# 无锡地铁集团有限公司

锡地铁函〔2023〕113号

## 关于东亭路与锡沙路交叉口东南侧地块 出让轨道交通保护意见的函

东亭路与锡沙路交叉口东南侧地块与轨道交通关系图

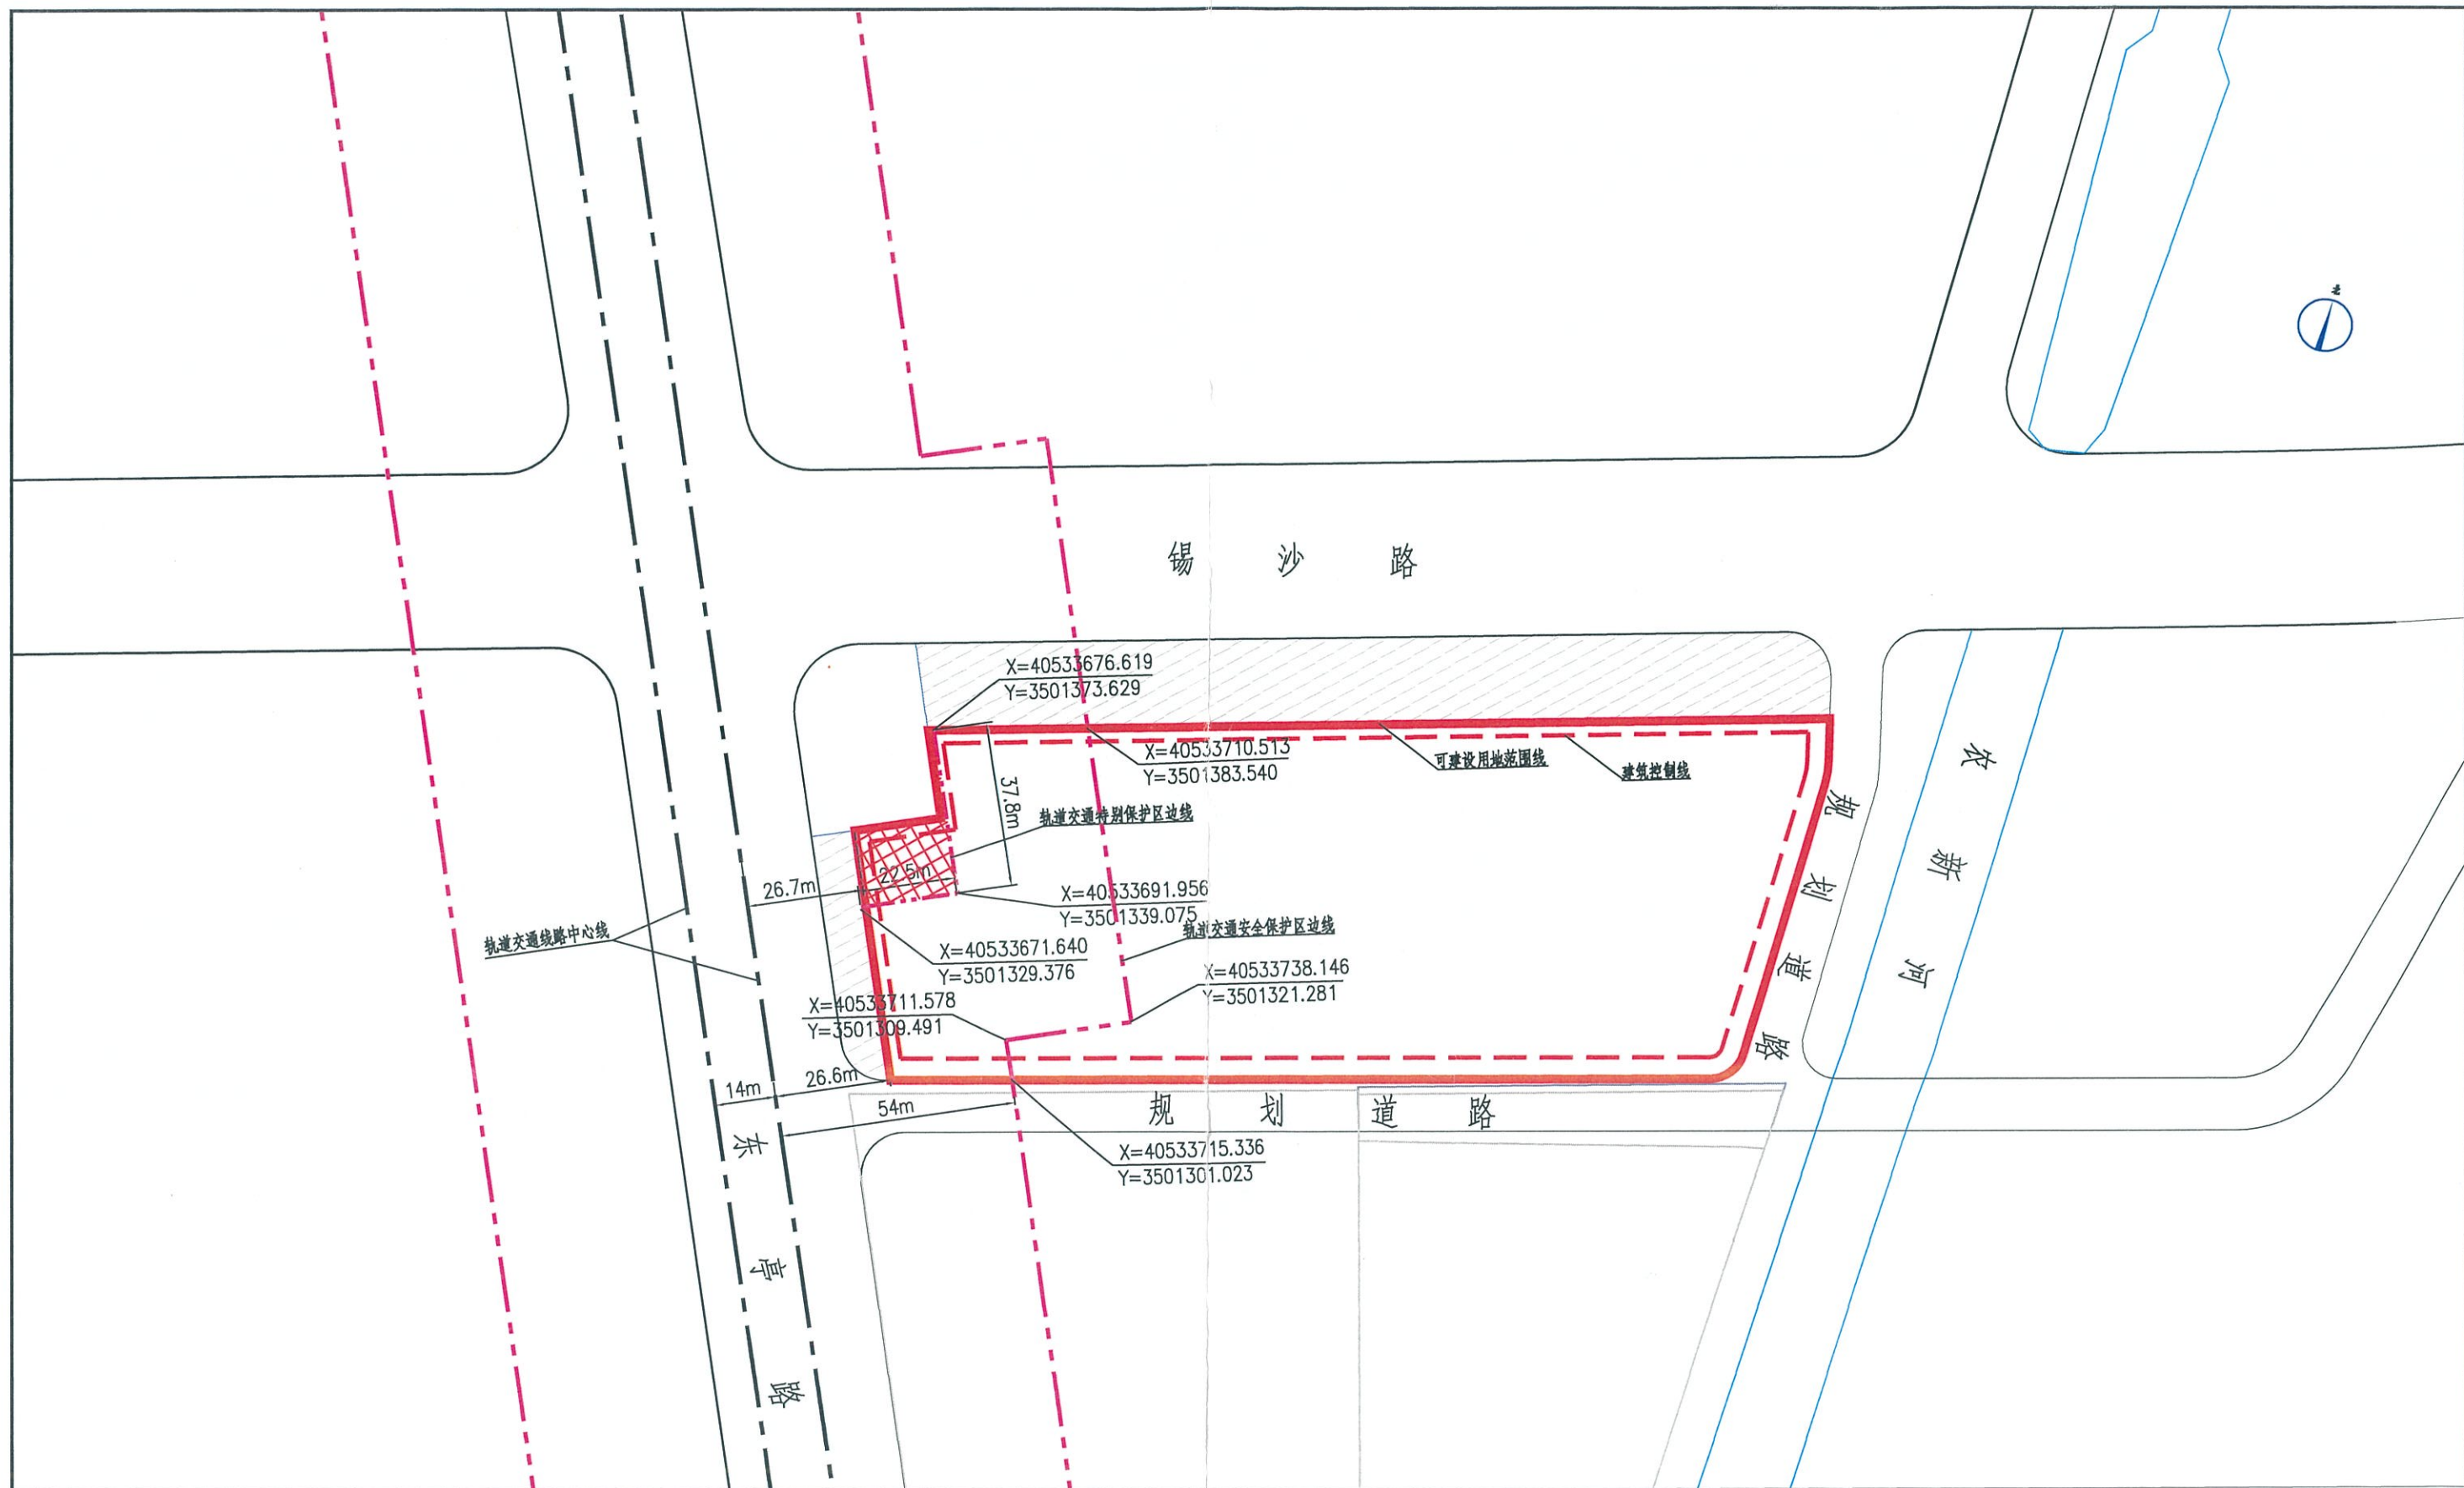
东亭路与锡沙路交叉口东南侧地块（以下简称该地块）位于规划轨道交通线路的安全保护区及特别保护区内。该地块可建设用地范围线内涉及轨道交通特别保护区的，我公司已在附图中采用网格进行标识。

1. 本图尺寸、标高均以米计。
2. 本图坐标采用国家2000坐标系。
3. 本地块西侧邻近规划轨道交通东亭路段，在轨道交通特别保护区范围内除《无锡市轨道交通条例》第二十六条规定允许的建设活动外，不得进行其他建设活动。
4. 地块内实施方案与轨道交通设施之间应满足结构安全退距、消防、环评等技术要求。
5. 若规范调整，按最新版的规范执行。
